Zeitschrift: **Schweizerische Bauzeitung**

Band (Jahr): **97/98 (1931)**

Wettbewerb für eine Protestantische Kirche auf der „Egg“ in Zürich-Wollishofen.

Aus dem Bericht des Preisgerichtes.

I. Preis, Entwurf Nr. 60. — Arch. Henauer & Witschi. Zürich. — Ost-Ansicht, vom See aus. — 1 : 600.

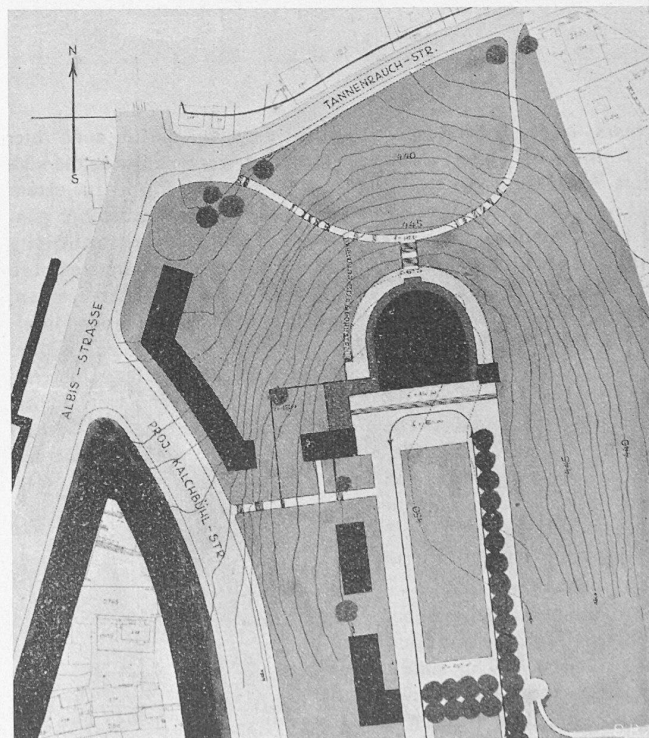
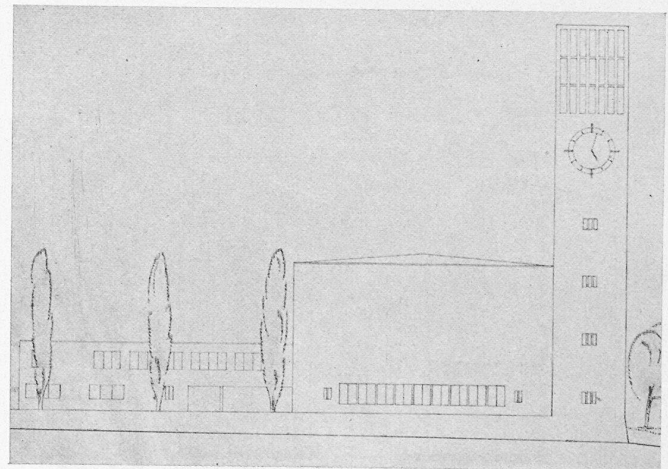
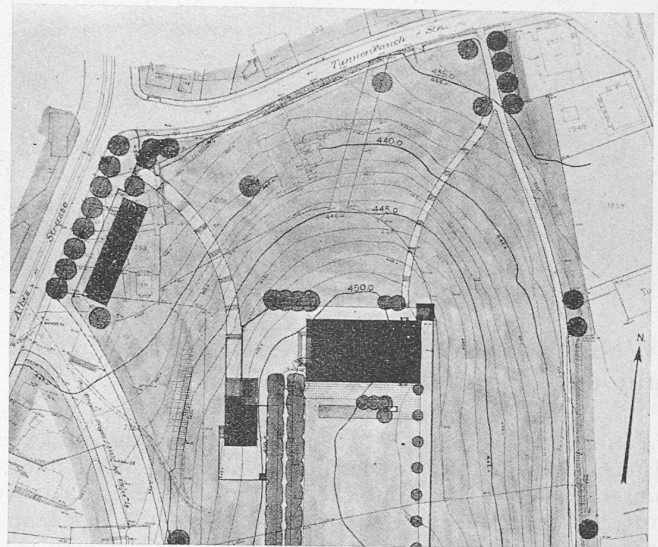
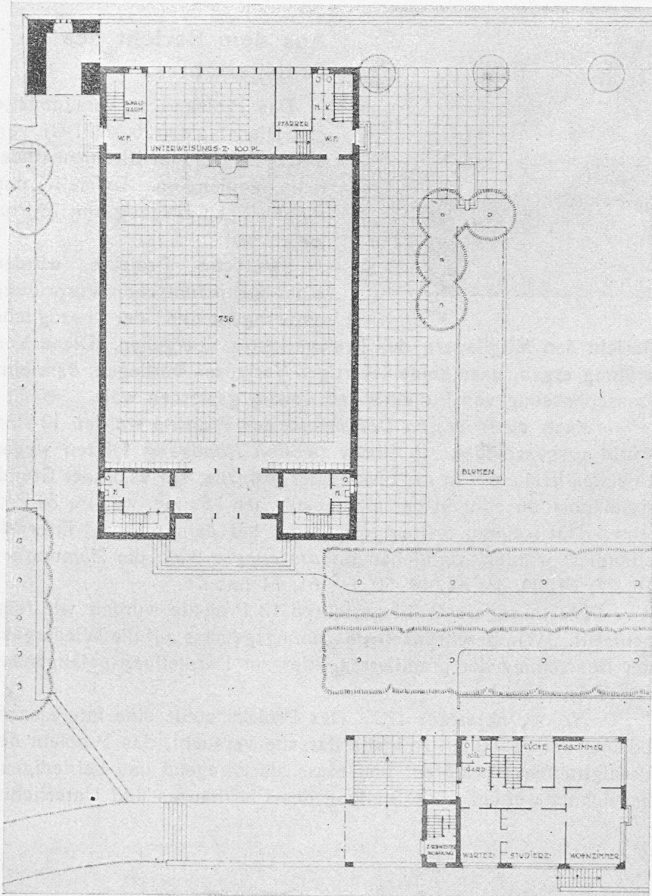
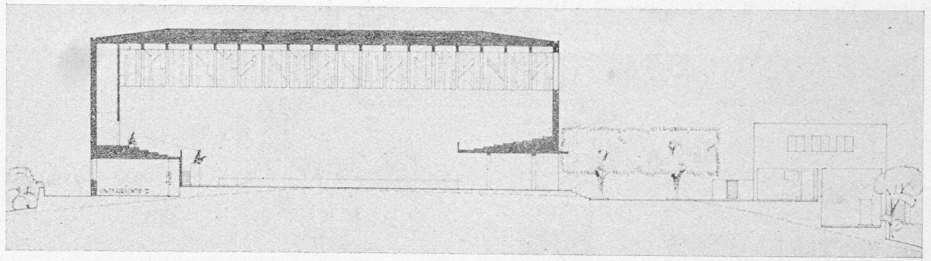
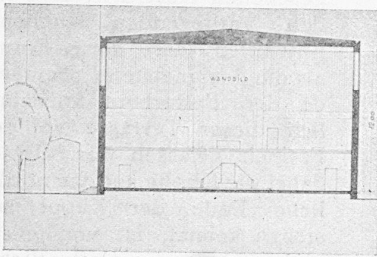
Nr. 60, Kennzahl 473: Das Projekt stellt eine interessante Lösung der gestellten Aufgabe dar, die versucht, das Problem des Predigtraumes zu klären, und muss als anregend und befriedigend bezeichnet werden. Die Stellung des Pfarrhauses und Unterrichts-

zimmers ist organisch schön gelöst, dagegen dürfte auch hier der Turm mehr vom Kirchenraum losgelöst werden. Durch die südseitige Anordnung der Hauptfront wird die Nordfront zu einem sinngemässen Abschluss des Höhenzuges, was städtebaulich günstig in Erscheinung tritt. Die konzentrisch angeordnete Bestuhlung ermöglicht eine zentrale Anordnung der Kanzel. Die Sängerempore ist zu schmal und wirkt eingezwängt; sie müsste verbreitert werden, womit zugleich eine wesentlich verbesserte Anordnung der Mittel-sitze im Raum und eine räumliche Verbesserung erreicht würde. Windfänge fehlen. Gedeckte Vorhalle wäre erwünscht. Unbefriedigend ist die Anordnung der Aborte. Pfarrhaus und Unterrichtszimmer sind schön gelöst. Die architektonische Haltung des Ganzen verdient Anerkennung; in Einzelheiten ist jedoch die räumliche und bauliche Idee nicht zur vollen Reife gelangt. Bei aller Einfachheit ist eine edle Wirkung der Kirche erzielt. — Kubikinhalt 19 320 m³.

II. Preis (3000 Fr.), Entwurf Nr. 4.
Verfasser Walter Meier, Arch., Zürich.

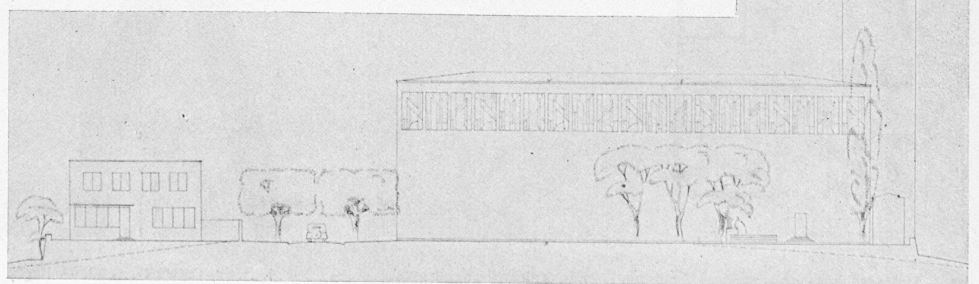
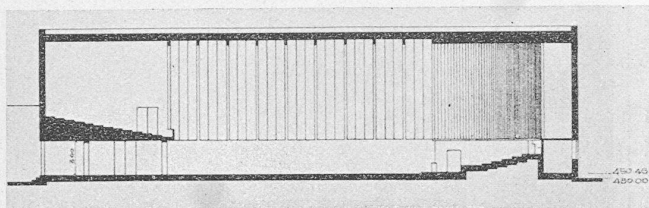
Nr. 4, Kennzahl 1122: Die Gesamtsituation ist befriedigend, dagegen sind Zugänge und Anfahrt in ihrer Führung nicht einwandfrei (Kreuzungen von Fussgänger- und Fahrverkehr). Der Kirchenvorplatz ist ausreichend bemessen. Der durch hohes Seitenlicht belichtete,

gut proportionierte Kirchenraum wird auch von den Sitzplätzen der Empore in seiner Gesamtheit überblickt. Die nicht abgeschlossenen Emporentreppen sind ein Mangel. Für die Orgel fehlt der notwendige Raum. Die räumliche Aufteilung des Pfarrhauses entspricht den Bedürfnissen. Im äusseren Aufbau zeigt der Entwurf klare Verhältnisse und eine gewisse Sicherheit, dagegen ist der Turm in seinen Abmessungen besonders für die Fernwirkung zu gering. — Kubikinhalte 16 308 m³.

III. Preis (2500 Fr.), Nr. 76.
Arch. A. Baumgartner,
Zürich.

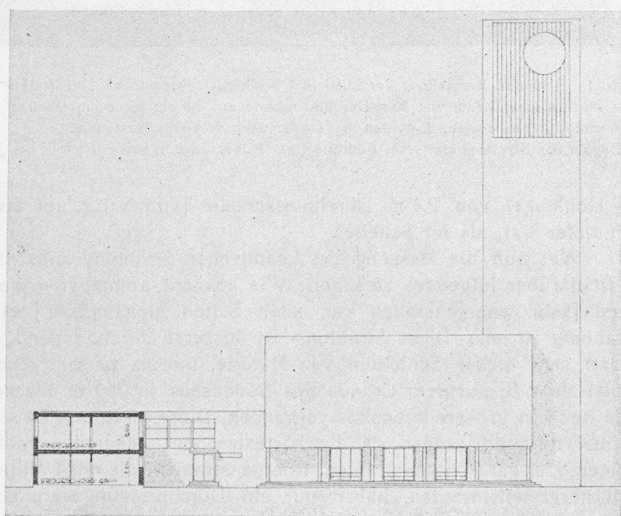
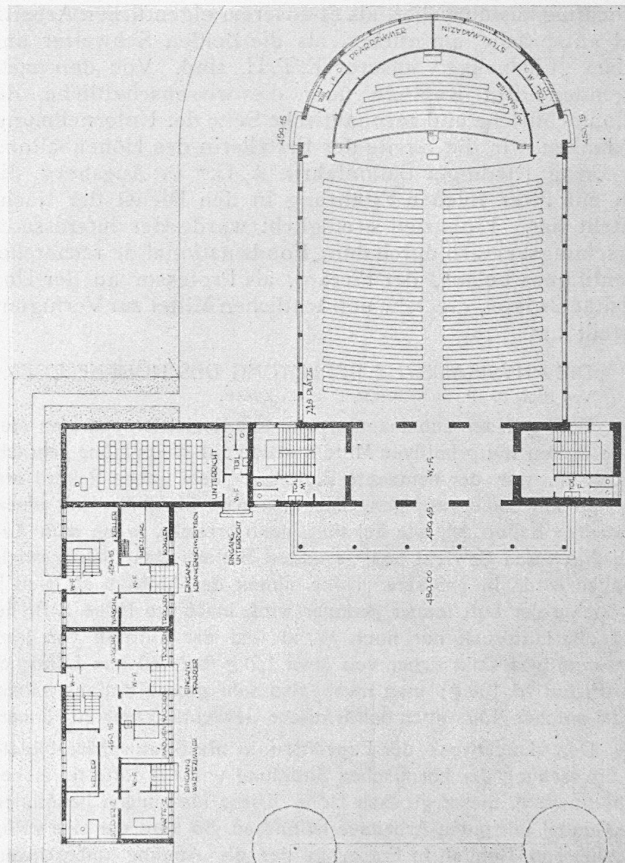
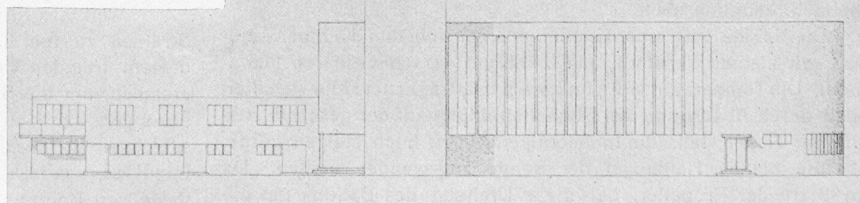
Nr. 76, Kennzahl 607: Der Verfasser hat das Problem des Predigtraumes nicht zu voller Reife gebracht. Der Vorschlag bildet ein Mittelding zwischen Predigtraum und Langschiffkirche. Die Raumfolge: gedeckte Vorhalle, Windfang, Kirchenraum und Empore, muss als glücklich anerkannt werden. Die Zusammenfassung der

übrigen Räume, Pfarrhaus, Krankenschwestern und Unterrichtszimmer ist klar und zweckmässig. Der äussere Aufbau als Bekrönung der Egg ist formal richtig, dagegen in der Wirkung zu schwächlich und entbehrt der notwendigen Kraft. Die architektonische Einzeldurchbildung ist nüchtern. — Kubikinhalte 17 335 m³. (Forts. folgt.)
